Meie 19.12.2025 nr 7.2-2/25/9548-6

**Vaida alevik Madara, Vana-Vaida tee 15 ja
Hoidla tee 1 kinnistute ja lähiala
detailplaneeringu kooskõlastamata jätmine**

Võttes aluseks ehitusseadustiku (edaspidi *EhS*) ja planeerimisseaduse (edaspidi *PlanS*) ning kliimaministri 27.11.2023 [määruse nr 71](#) „Tee projekteerimise normid“ (edaspidi *normid*), **jätame kooskõlastamata** Arhitektuuribüroo Nafta OÜ töö OM0121 „Vaida aleviku Madara, Vana-Vaida tee 15 ja Hoidla tee 1 kinnistute ja lähiala detailplaneering, kovID DP1175“ järgmiste vastuolude tõttu.

Joonis 1. Väljavõte Maa- ja Ruumiameti teeregistrist

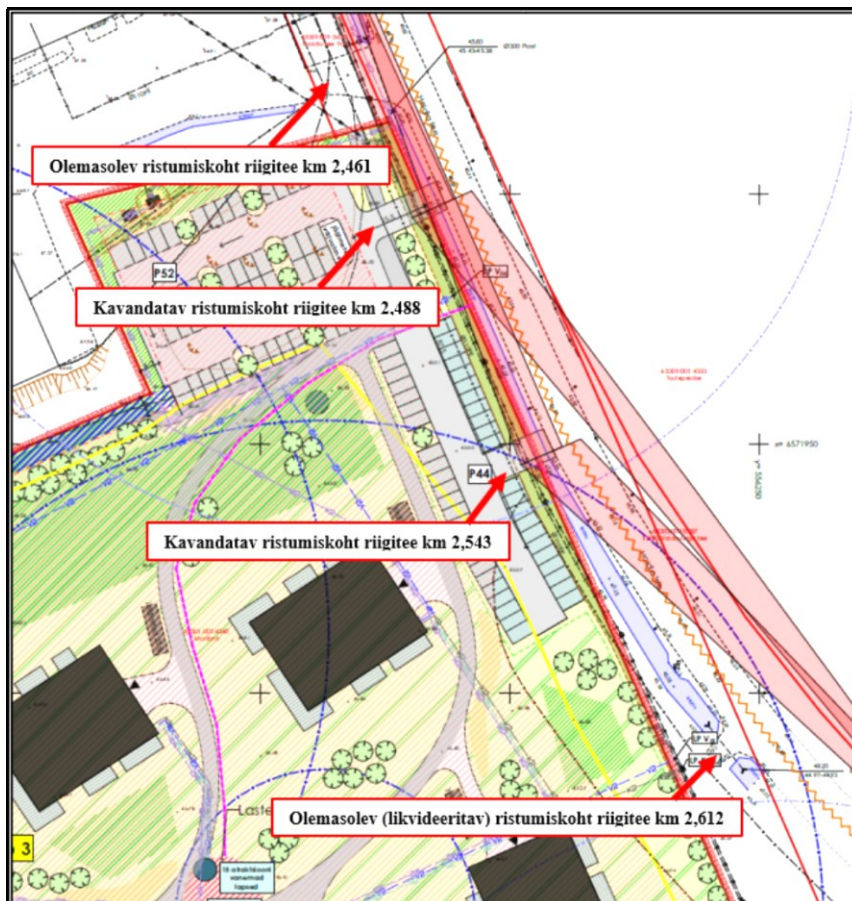
Planeeringu seletuskirja p 7.1 *Liiklusuuringu liiklusalased ettepanekud* on märgitud, et riigitee nr 11202 Vaida-Urge teelt on kavandatud kaks uut juurdepääsu olemasolevast Madara kinnistust juurdepääsust riigitee km 2,613 ligikaudu 70,0 m ja ca 125,0 m põhja suunas s.o riigitee km 2,543 ja km 2,488 (vt *joonis 1*).

Oluline on siinkohal asjaolu, et uute ristmike kavandamisel on Transpordiametil kohustus lähtuda kehtivatest normidest, kus liiklussagedus on otseselt seotud ristmike minimaalsete vahekaugustega. Selgitame, et nimetatud riigitee aasta keskmine ööpäevane liiklus on 840 autot ja kehtib kiiruspiirang 70 km/h. Normide lisa 1 tabel 17 kohaselt peab riigitee selles lõigus ristmike vähim omavaheline vahekaugus olema 100 m. Ristmike omavahelise kauguse määramisel tuleb lähtuda põhimõttest, et kaugust arvestatakse ühe ristmiku lõpp-punktist (nt pöördköver) järgmise ristmiku alguspunktini.

Joonis 2. Väljavõtte planeeringu põhijoonisest

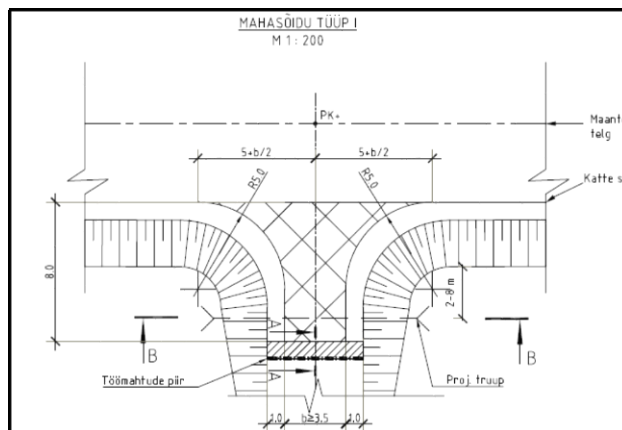
Teeregistri andmetel paikneb riigitee 11202 Vaida-Urge tee km 2,461 Hoidla tee 9 kinnistust (katastritunnus 65303:003:0108) juurdepääs ning km 2,612 Madara kinnistust (katastritunnus 65301:001:4340) juurdepääs. Planeeringu materjalide kohaselt on olemasolevate ristumiskohtade ja uute kavandatavate ristumiskohtade riigitee km 2,543 ja km 2,488 omavaheline kaugus vastuolus normides esitatud miinimumnõuetega (vt *joonis 2*).

Tulenevalt vastuolust normides esitatud nõuetega, ei saa me esitatud lahendusega nõustuda.

Joonis 3. Väljavõtte mahasõidu tüüp I lahendusest

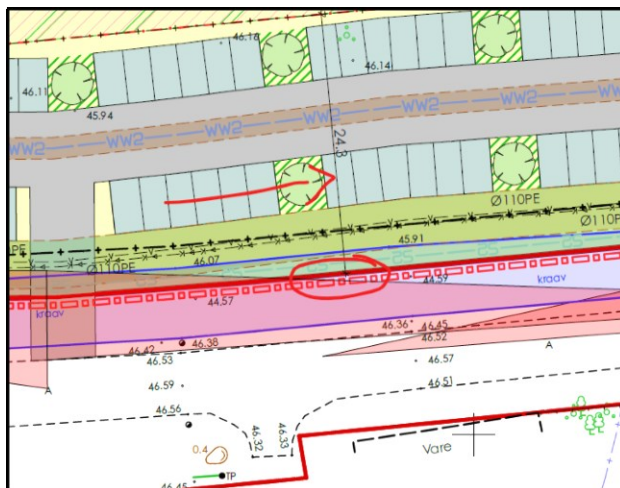
- Planeeringu seletuskirja p 4.2 *Liiklusuuring* ei selgu, millisele mahasõidu osale 6,0 m laius viitab ja kuidas see vastab tüüplahendusele I. Palume seletuskirjas täpsustada mahasõidu parameetrid selliselt, et oleks üheselt arusaadav lahenduse vastavus Transpordiameti nõuetele ja tüüplahendusele I.

Transpordiameti mahasõidu tüüplahendus I on näidatud *joonisel 3*.

Joonis 4. Väljavõtte planeeringu põhijoonisest

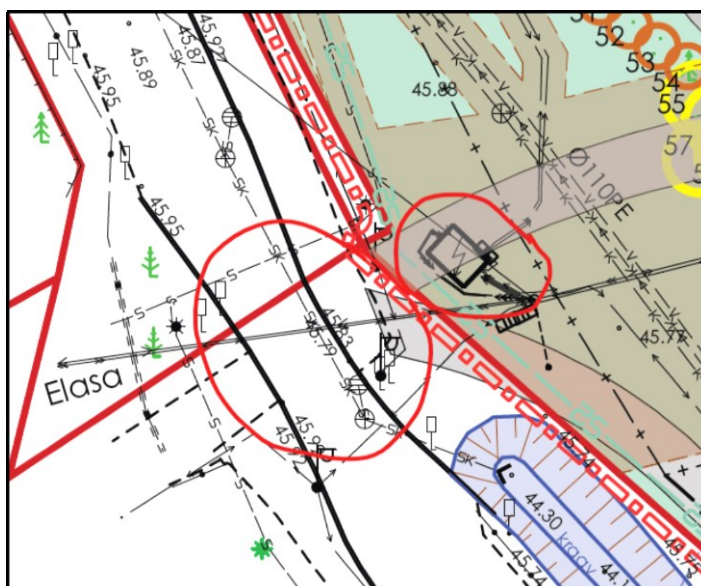
- Seisukohtade kirja p 3 kohaselt on riigitee kaitsevöönd planeeringu põhijoonisele kantud, kuid kaitsevööndi ulatust ei ole näidatud korrektselt. Selgitame, et riigitee kaitsevööndi ulatus on reguleeritud EhS § 71 alusel, mille kohaselt on maantee kaitsevööndi laius mõlemal pool äärmise sõiduraja välimisest servast 30 meetrit. Planeeringu põhijoonisel on kaitsevööndi mõõt antud kinnistu piirist, mitte riigitee kaitse äärmise sõiduraja välimisest servast (vt *joonis 4*).

Palume korrigeerida põhijoonist selliselt, et riigitee kaitsevööndi ulatus oleks mõõdistatud ja esitatud EhS § 71 kohaselt, lähtudes riigitee katte äärmise sõiduraja välimisest servast.

Joonis 6. Väljavõtte planeeringu põhijoonisest ja teevideost

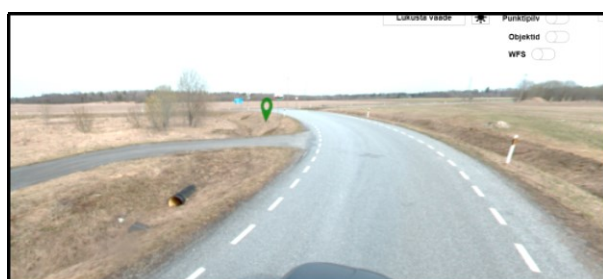
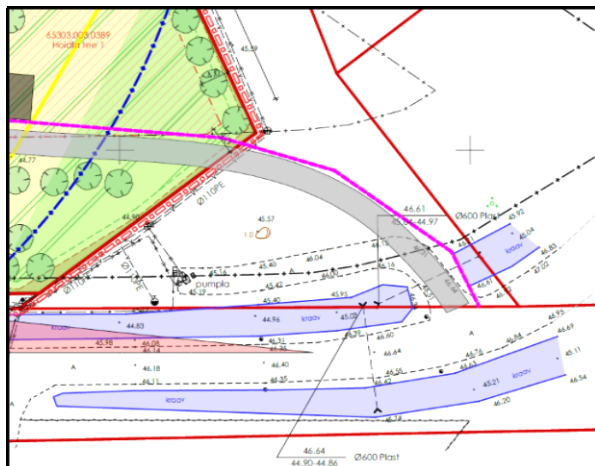
Lisaks juhime tähelepanu, et planeeringu põhijoonisel näidatud kergliiklusteed on toodud riigitee äärde, kuid edasiselt ei vii see lahendus loogiliselt ega funktsionaalselt kuhugi (vt *joonised 6,7*). Kavandatud kergliiklustee katkeb ning ei ole seotud olemasoleva ega kavandatava kergliiklusteede võrguga, mistõttu ei ole tagatud kergliiklejatele järjepidev ja ohutu liikumistee.

Joonis 8. Väljavõtte planeeringu põhijoonisest

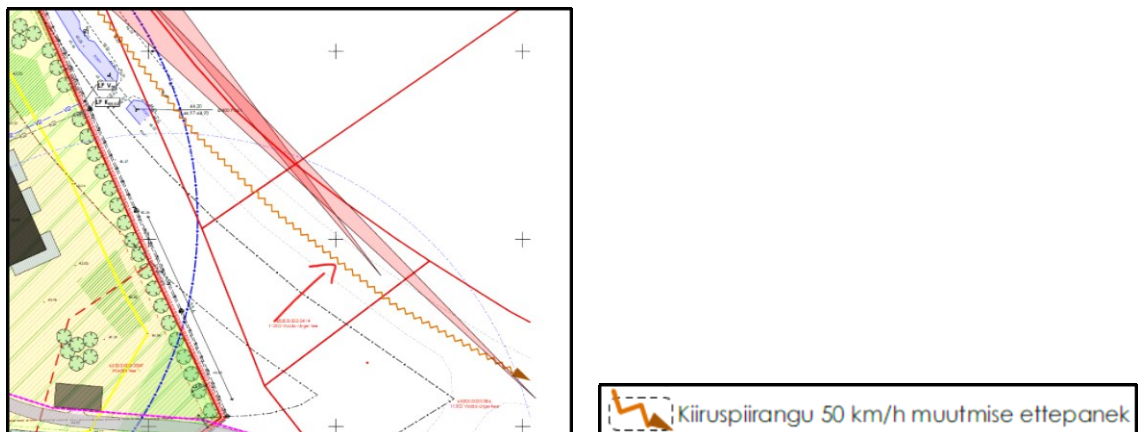
7. Planeeringu materjale tuleb täpsustada vastavalt hetkel kehtivatele normidele (kliimaministri [määrus nr 71](#) „Tee projekteerimise normid“; vt *seisukohtade p 8*). Palume planeeringu joonisele kanda ning seletuskirjas selgelt kirjeldada kõikide ristumiskohtade (kui ristumiskohtade asukohad on teada) nähtavuskolmnurkade parameetrite väärtused.
8. Planeeringu põhijoonisel on välja toodud ja tingmärkide loetelus selgitatud, et planeeringu lahendusega tehakse ettepanek kiiruspiirangu muutmise ettepanek 70 km/h-lt 50km/h-ni. Kuna me ei nõustu riigiteele nr 11202 Vaida-Urge teele täiendavate ristmike kavandamisega (läbiv liiklus, normide kohaldamine), siis ei ole meie hinnangul kiiruse vähendamine õigustatud. Palume eemaldada põhijoonisel näidatud tingmärk koos selle selgitusega (vt *joonis 8*).

Joonis 9. Väljavõtte planeeringu tehnovõrkude joonisest

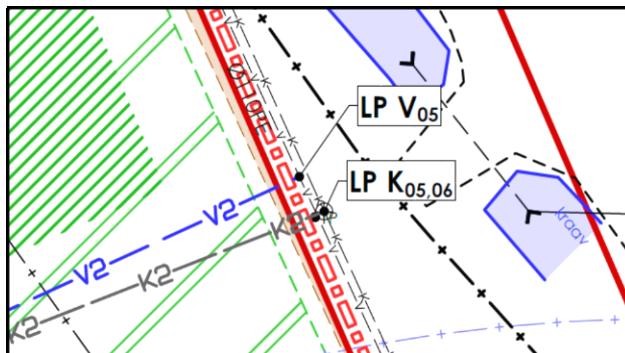
9. Planeeringuga on kavandatud riigitee alusele maale mitmed tehnovõrgud. Planeeritav veetorustiku ja reoveekanaliseerimisvõrkude -V2- ja -K2- liitumispunktid on kavandatud riigitee alusele maale (vt *joonis 9*).

Selgitame, et Ehs § 92 lg 1 alusel on tee rajatis, mis on ette nähtud inimeste, sõidukite või loomade liikumiseks või liiklemiseks. Tee osaks loetakse tunnel, sild, viadukt ja muud liiklemiseks kasutatavad ning tee toimimiseks vajalikud rajatised. Arvestades, et planeeringuga kavandatud tehnovõrgud ei ole eelpool nimetatud rajatised, mis on vajalikud tee toimimiseks ning riigitee alune maa on peaaegu täielikult riigitee rajatistega kaetud, ei näe Transpordiamet võimalust tehnovõrkude rajamiseks piki riigiteed riigitee alusele maale. Palume tehnovõrkudele leida uus asukoht.

Joonis 10. Väljavõtte planeeringu tehnovõrkude joonisest

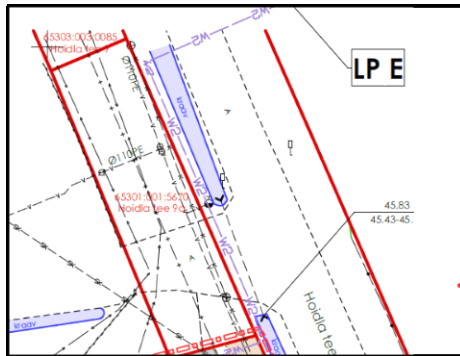
Samuti planeeritav elektrikanalisatsioon -W2- ja selle liitumispunkt (vt joonis 10).

Joonis 11. Väljavõtte planeeringu tehnovõrkude joonisest

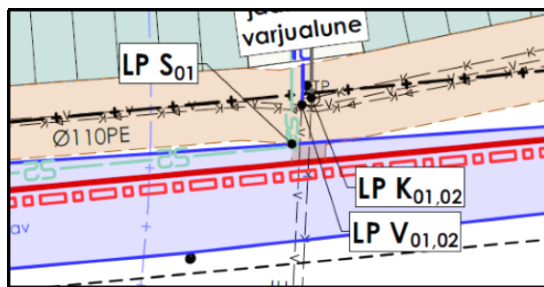
Lisaks ei ole selgelt arusaadav, kuidas toimub planeeritavasidekanalisatsiooni -S2- liitumine (vt joonis 11).

Planeeritav sidekanalisatsioon -S2- tuleb riigitee kraavist välja tõsta (vt joonis 11).

Joonis 13. Väljavõtte planeeringu tehnovõrkude joonisest

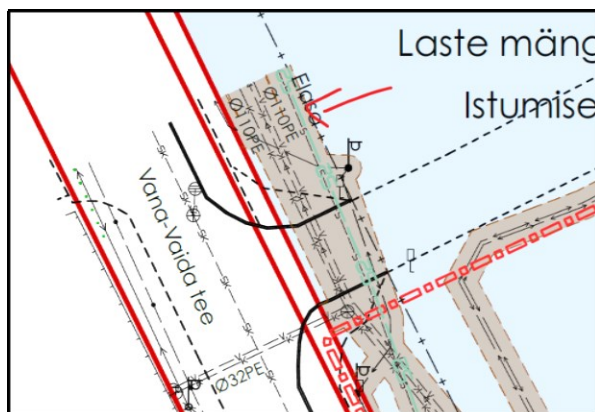
Tehnovõrkude joonise 13 väljavõttelt ei selgu, kuhu läheb edasi planeeritav sidekanalisatsioon.

Joonis 14. Väljavõtte planeeringu tehnovõrkude joonisest

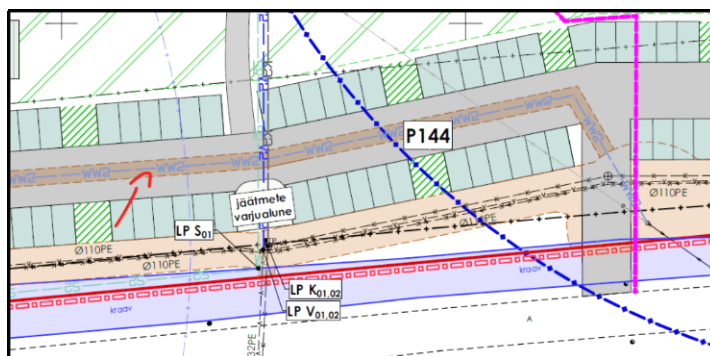
Tehnovõrkude joonisel näidatud tingimärgil -WW2- puudub selgitus, kas tegemist on olemasoleva või planeeritava trassiga (vt *joonis 14*).
